改善箇所説明図

改善の内容

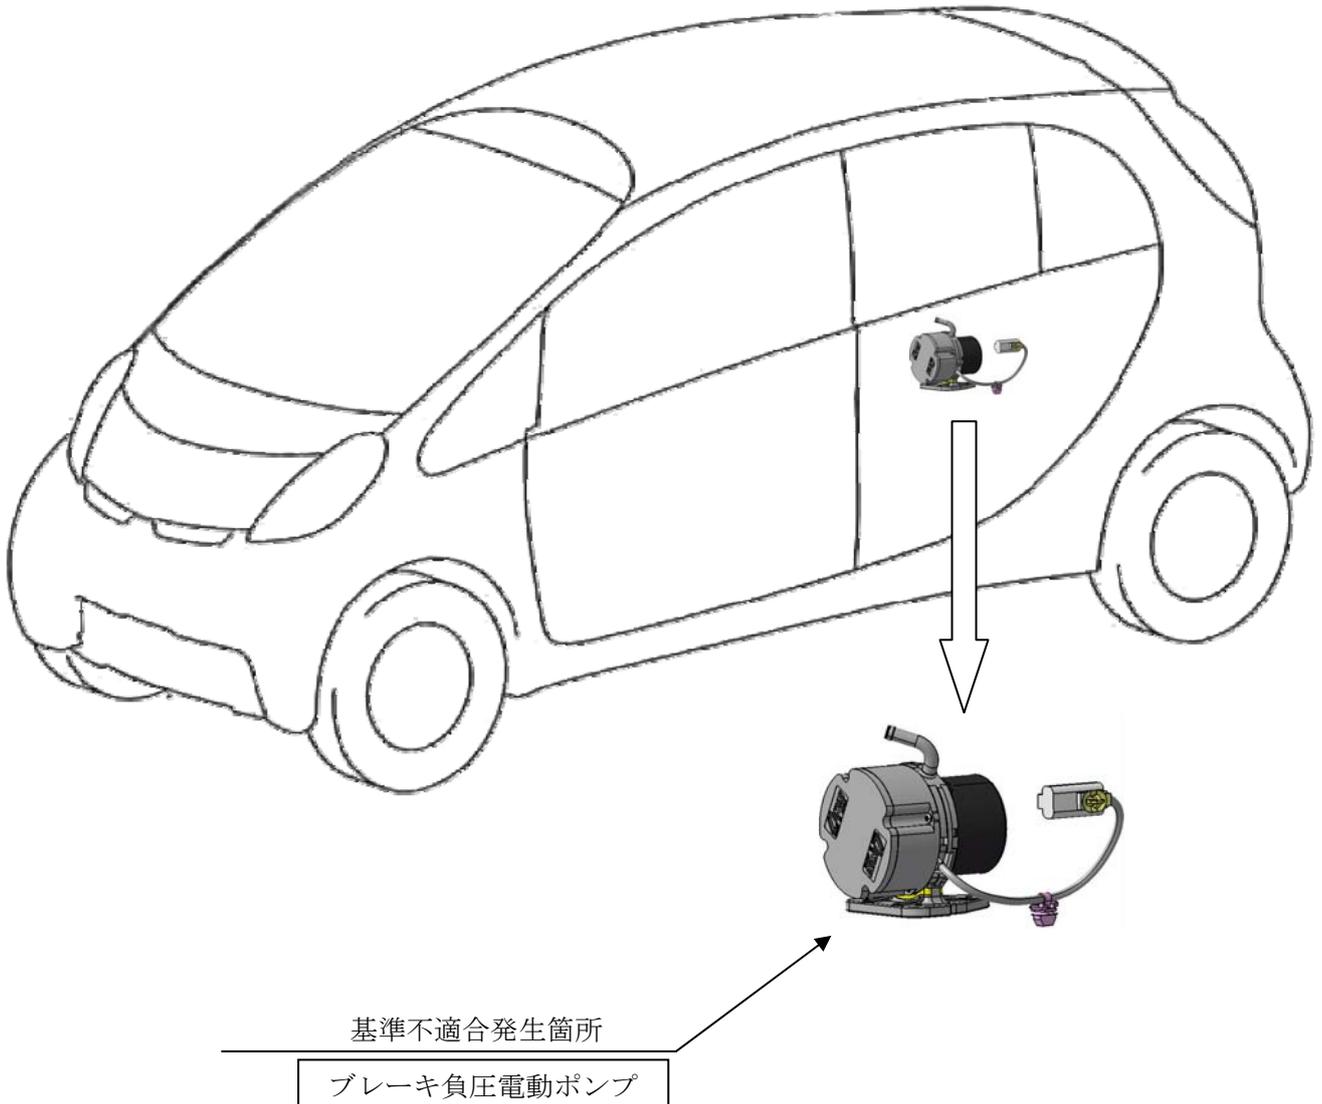
ブレーキ倍力装置に負圧を供給するブレーキ負圧電動ポンプにおいて、内部のリング（ベーンが摺動するシリンダ）の洗浄が不十分なため、加工時のオイルが残留しているものがある。そのため、そのまま使用を続けると、滲み出たオイルによりベーンが固着し、負圧ポンプが機能せず、制動距離が長くなるおそれがある。

全車両、当該ブレーキ負圧電動ポンプ一式を対策品に交換する。

注：図中の 内は、交換する部品を示す。
